# 伊方発電所 原子炉施設保安規定変更認可申請について

安全保護系ロジック盤の取替に伴う変更

令和3年7月7日

四国電力株式会社

## 2. ロジック盤取替に伴う工事内容

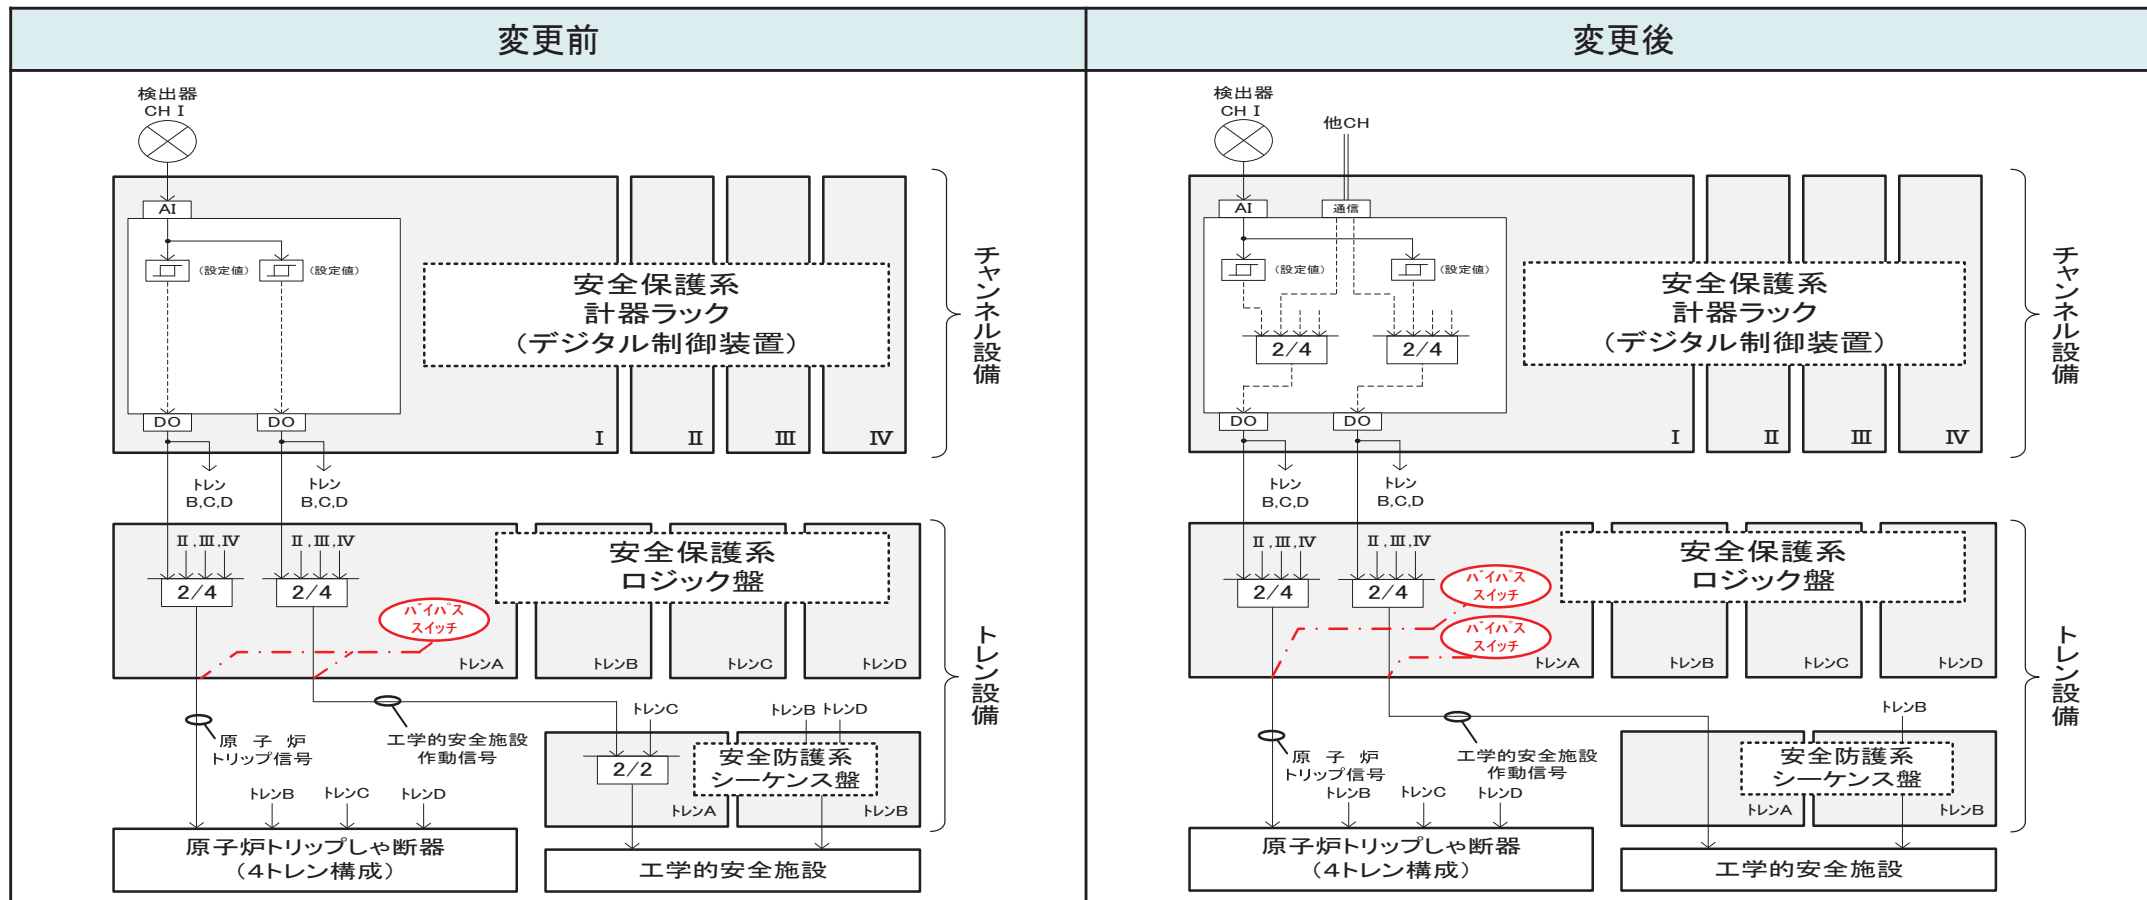
1. の設工認申請の工事内容に合わせて、ロジック盤内のバイパス回路の設備構成を以下の通り変更する。

- ✓ ロジック盤には、定期点検時に原子炉トリップ信号(テスト信号)の発信によって原子炉トリップしゃ断器が実動作することを防ぐため、原子炉トリップしゃ断器への原子炉トリップ信号を除外とするバイパススイッチを設置している。
- ✓ ロジック盤取替前は、原子炉トリップ信号と工学的安全施設作動信号のバイパス回路が共通であったため、原子炉トリップ信号に加えて、工学的安全施設作動信号も一括でバイパスされる設備構成となっていた。
- ✓ ロジック盤取替後は、原子炉トリップ信号と工学的安全施設作動信号それぞれにバイパス回路を個別に設けることで、原子炉トリップ信号と工学的安全施設作動信号の各出力信号を個別にバイパスできる設備構成とする。

## 4. ロジック盤取替に伴う変更内容

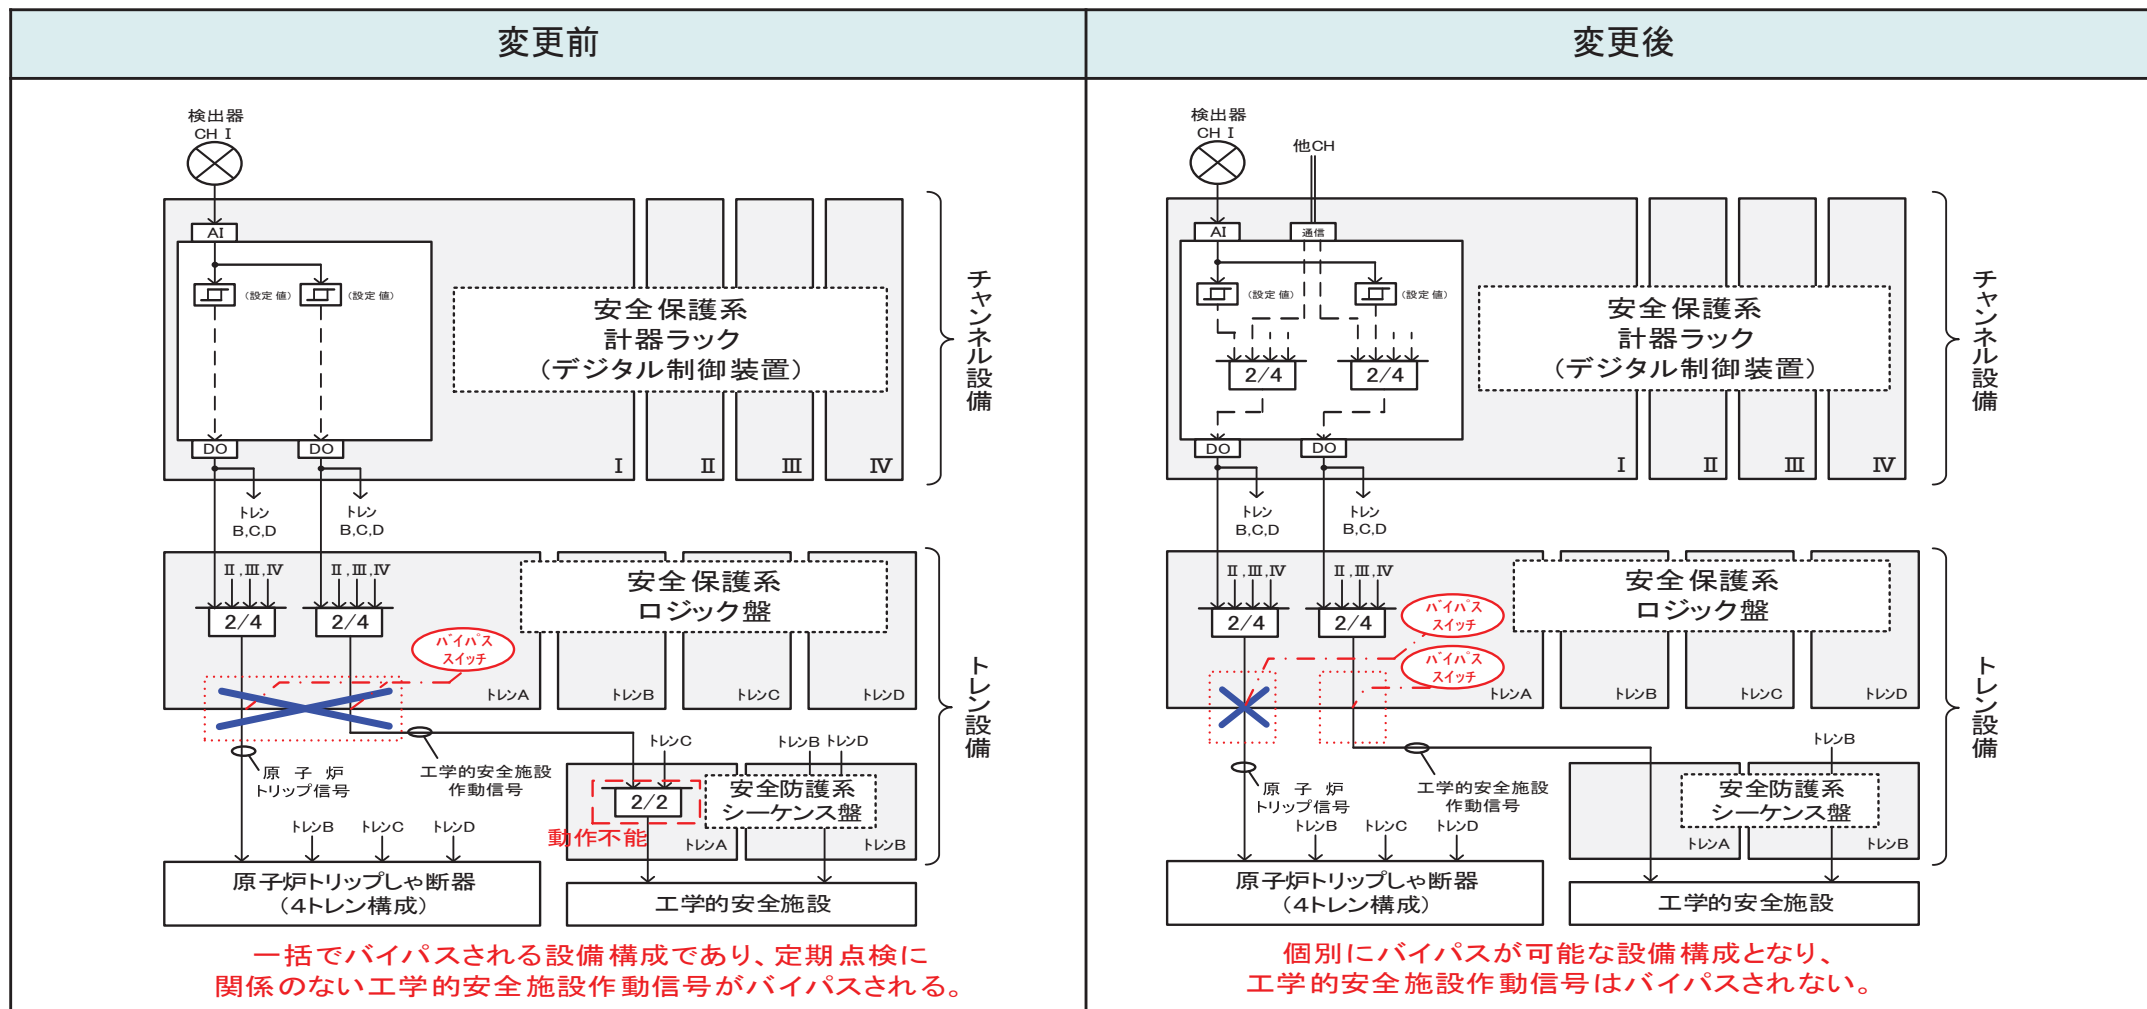
- ✓ 原子炉保護系論理回路の定期点検時において、ロジック盤取替前は原子炉トリップ信号をバイパスしたことにより、工学的安全施設作動信号も一括でバイパスされるため、定期点検時においては、工学的安全施設等作動計装の2系統のうち1系統が動作不能となることから、残り1系統が動作可能であることを条件に、2時間に限り定期点検のための1系統動作不能が許容されていた。
- ✓ ロジック盤取替後は原子炉トリップ信号と工学的安全施設作動信号の各出力信号を個別にバイパスでき、工学的安全施設作動信号の論理回路がバイパスされないため、定期点検時においても工学的安全施設等作動計装の1系統動作不能を回避でき、安全性が向上する。

以上より、保安規定第33条表33-3工学的安全施設等作動計装について、原子炉保護系論理回路の定期点検時において所要系統数を満足できないことから注釈にて除外していたが、更新後は2系統が動作できる状態を維持できることから注釈を削除する。変更内容について以下に代表例を示す。

第13図 原子炉保護設備に係る定期点検（サーベイランス）時の状態

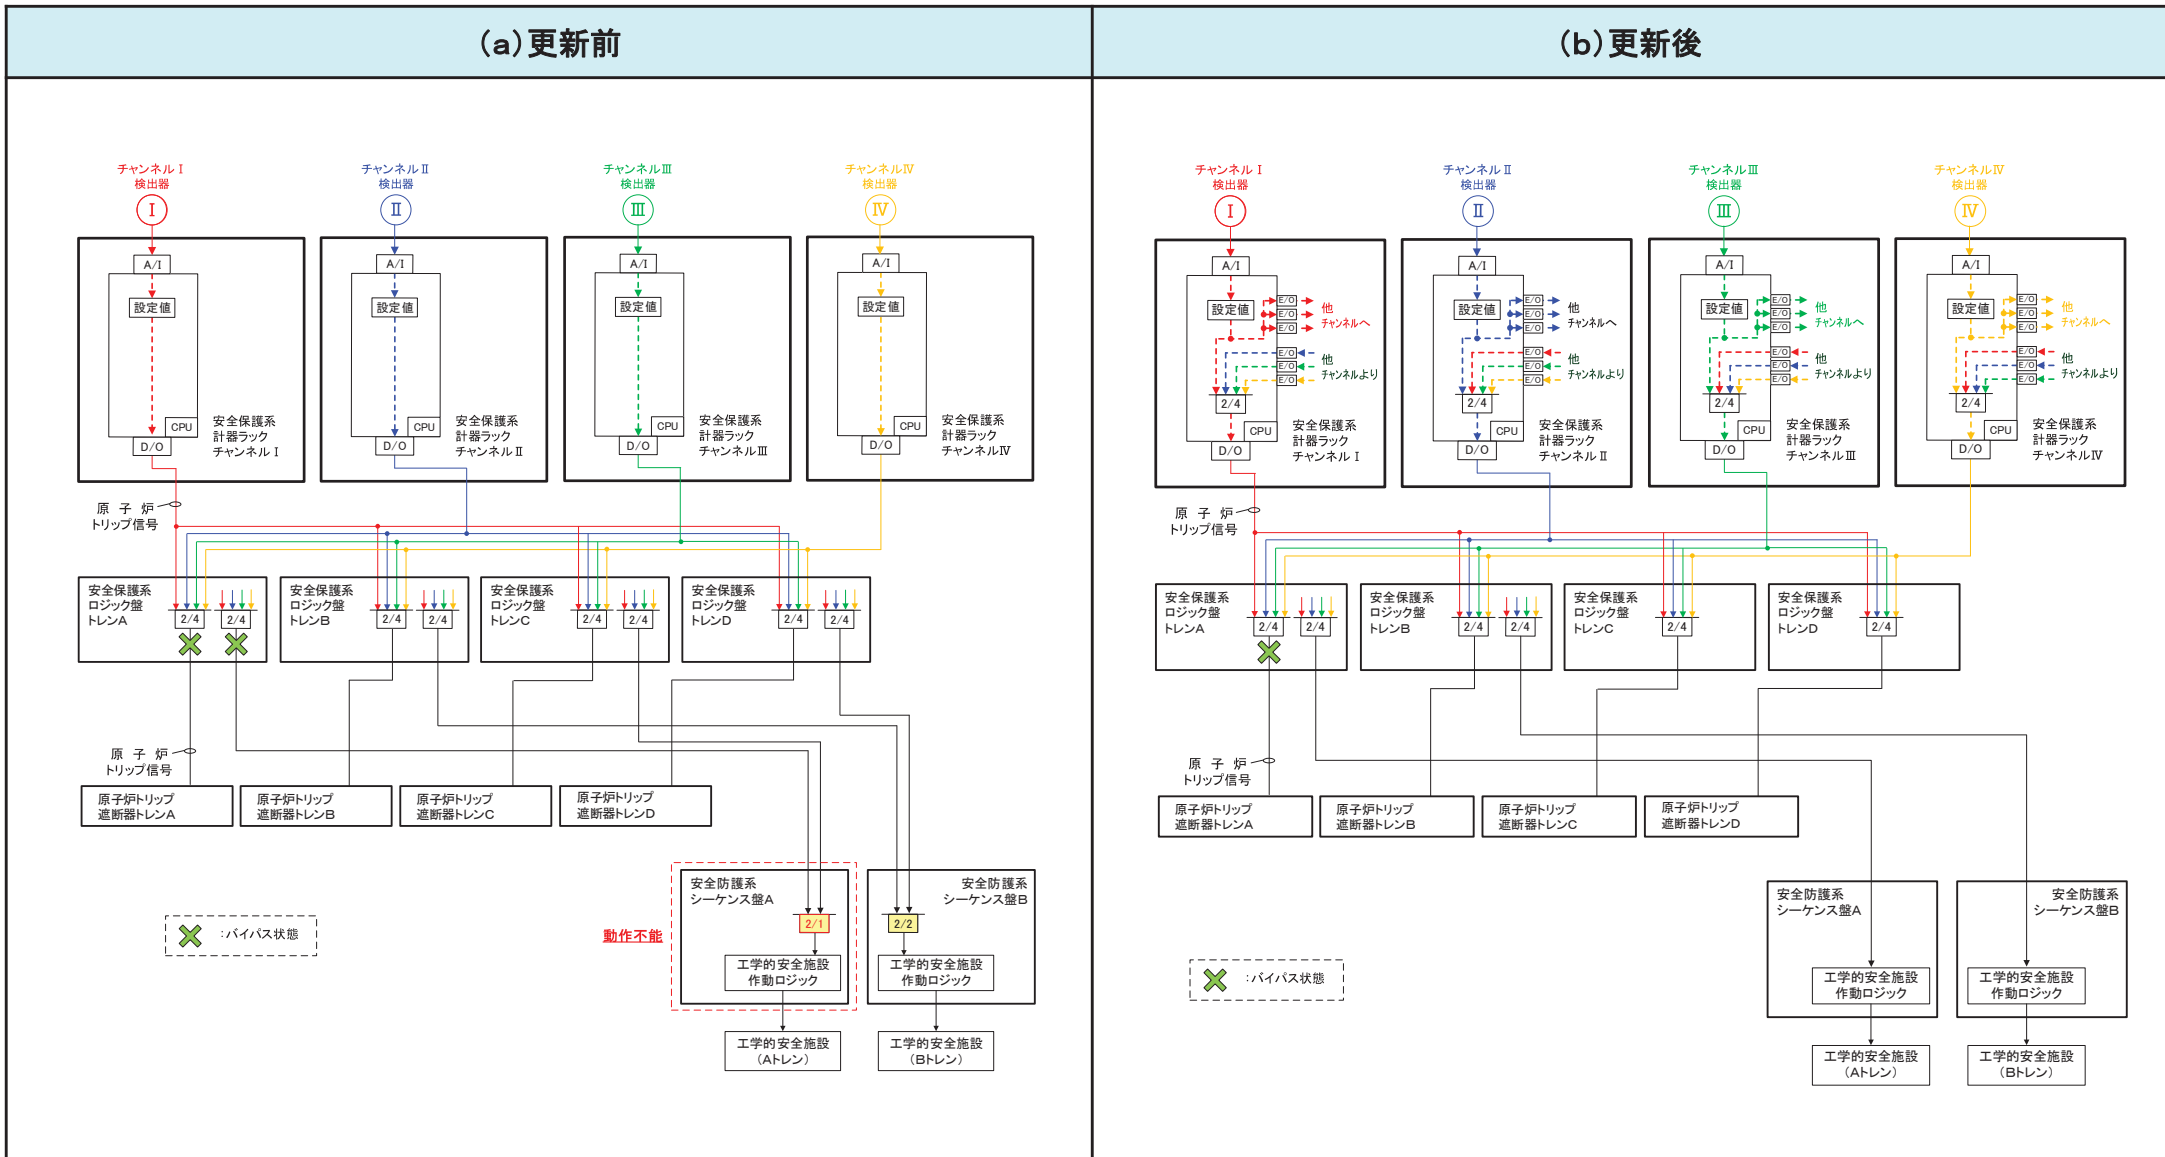
更新前では、原子炉保護設備に係る定期点検（サーベイランス）の実施時、図(a)に示す状態になる。

原子炉保護設備に係る定期点検（サーベイランス）では、原子炉保護設備で原子炉トリップ信号が発信されることを確認する必要があるが、原子炉トリップ信号の発信によって、原子炉トリップ遮断器が実動作（開放）することを防ぐために、ロジック盤からの出力信号をバイパスする。

この際、更新前では、原子炉トリップ信号に加えて、工学的安全施設作動信号もバイパスされる設備構成となっている。

安全防護系シーケンス盤は、工学的安全施設作動信号の2/2で工学的安全施設を作動させる回路となっているため、出力信号をバイパスしたロジック盤に対応するトレンの安全防護系シーケンス盤は、作動することができない。

この理由から、保安規定には、非常用炉心冷却系作動論理回路等の工学的安全施設作動信号に係る機能の所要数について「原子炉保護系論理回路の機能検査時においては、残り1系統が動作可能であることを条件に、2時間に限り、1系統をバイパスすることができる。この場合、バイパスした系統を動作不能とはみなさない。」と定めているが、この間、動作可能な工学的安全施設作動信号は1トレンになる。

更新後の設備構成では、原子炉保護設備に係る定期点検（サーベイランス）時は、図(b)に示す状態になる。

取替え後のロジック盤では、原子炉保護設備に係る定期点検（サーベイランス）時におけるロジック盤のバイパス時に、原子炉トリップ信号の出力信号のみがバイパスされ、工学的安全施設作動信号の出力信号をバイパスしない設計に変更する。

このため、原子炉保護設備に係る定期点検（サーベイランス）時においても、非常用炉心冷却系作動論理回路等の工学的安全施設作動信号に係る機能について、所要数を満足することができ、運用性の向上が図れる。
